From: 5.1.2.e 5.1.2.e @amsterdam.nl>
Subject: **FW: aanlevering tekeningen Z2025-008460 – Klimaatinstallatie Bilderdijkstraat 99**
To: 5.1.2.e 5.1.2.e @amsterdam.nl>
Date: June 17, 2025 at 4:17:26 PM CEST

In vervolg op uw e-mail van 27 mei jl. stuur ik u hierbij de definitieve set tekeningen en bijlagen ten behoeve van de omgevingsvergunningsaanvraag (Z2025-008460) voor de plaatsing van een luchtbehandelingsinstallatie op het dak van Bilderdijkstraat 99.

Onderwerp: Aanvulling aanvraag omgevingsvergunning klimaatkast – Bilderdijkstraat 99

Lengte doorsnede A-A
PRINCIPE

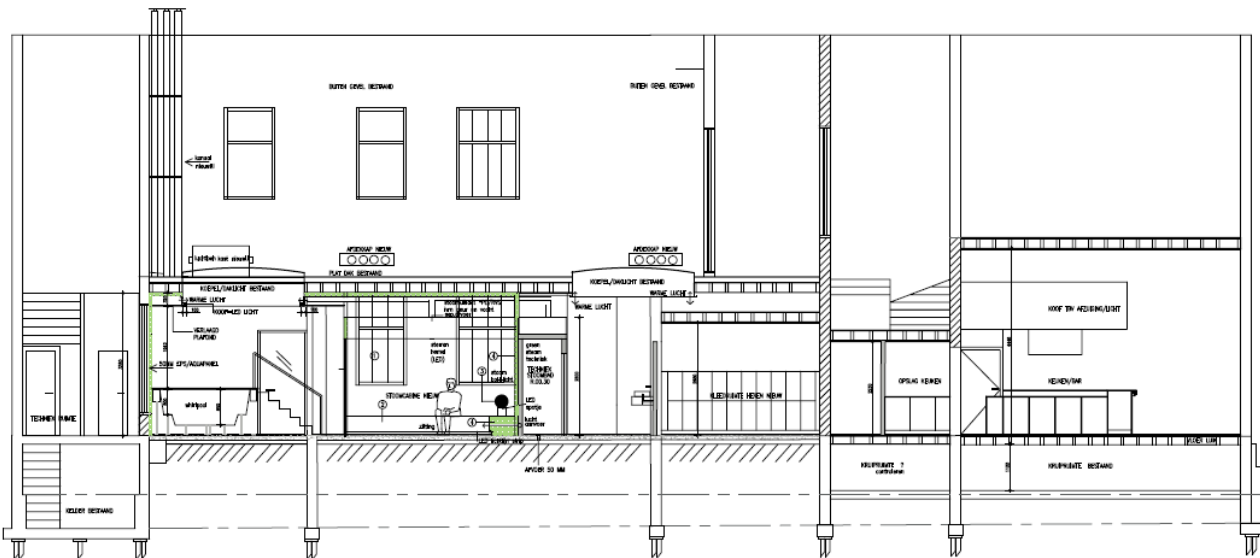
Geachte 5.1, 2, e
Zoals ik u gisteren aan heb gegeven ontvangt u hierbij een stand van zaken met betrekking tot bovenstaande aanvraag Omgevingsvergunning voor de Klimaatkast
U heeft mij onderstaande tekening gezonden. Dit is volgens u de laatste versie.

Uit deze foto blijkt dat de laatste tekening sterk afwijkt van deze foto: De ramen zijn totaal anders, de plaats van het dakvenster is anders, de knik in het gebouw staat niet op tekening etc.

De tekening dient derhalve aangepast te worden aan de werkelijke situatie.

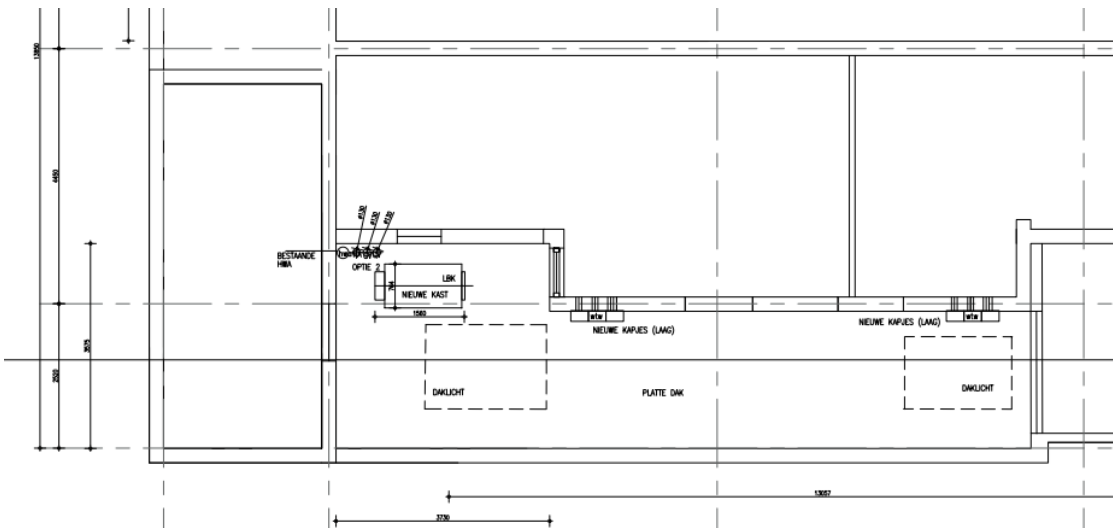
Bij de aanvraag omgevingsvergunning heeft u via het DSO onderstaande foto ingediend.
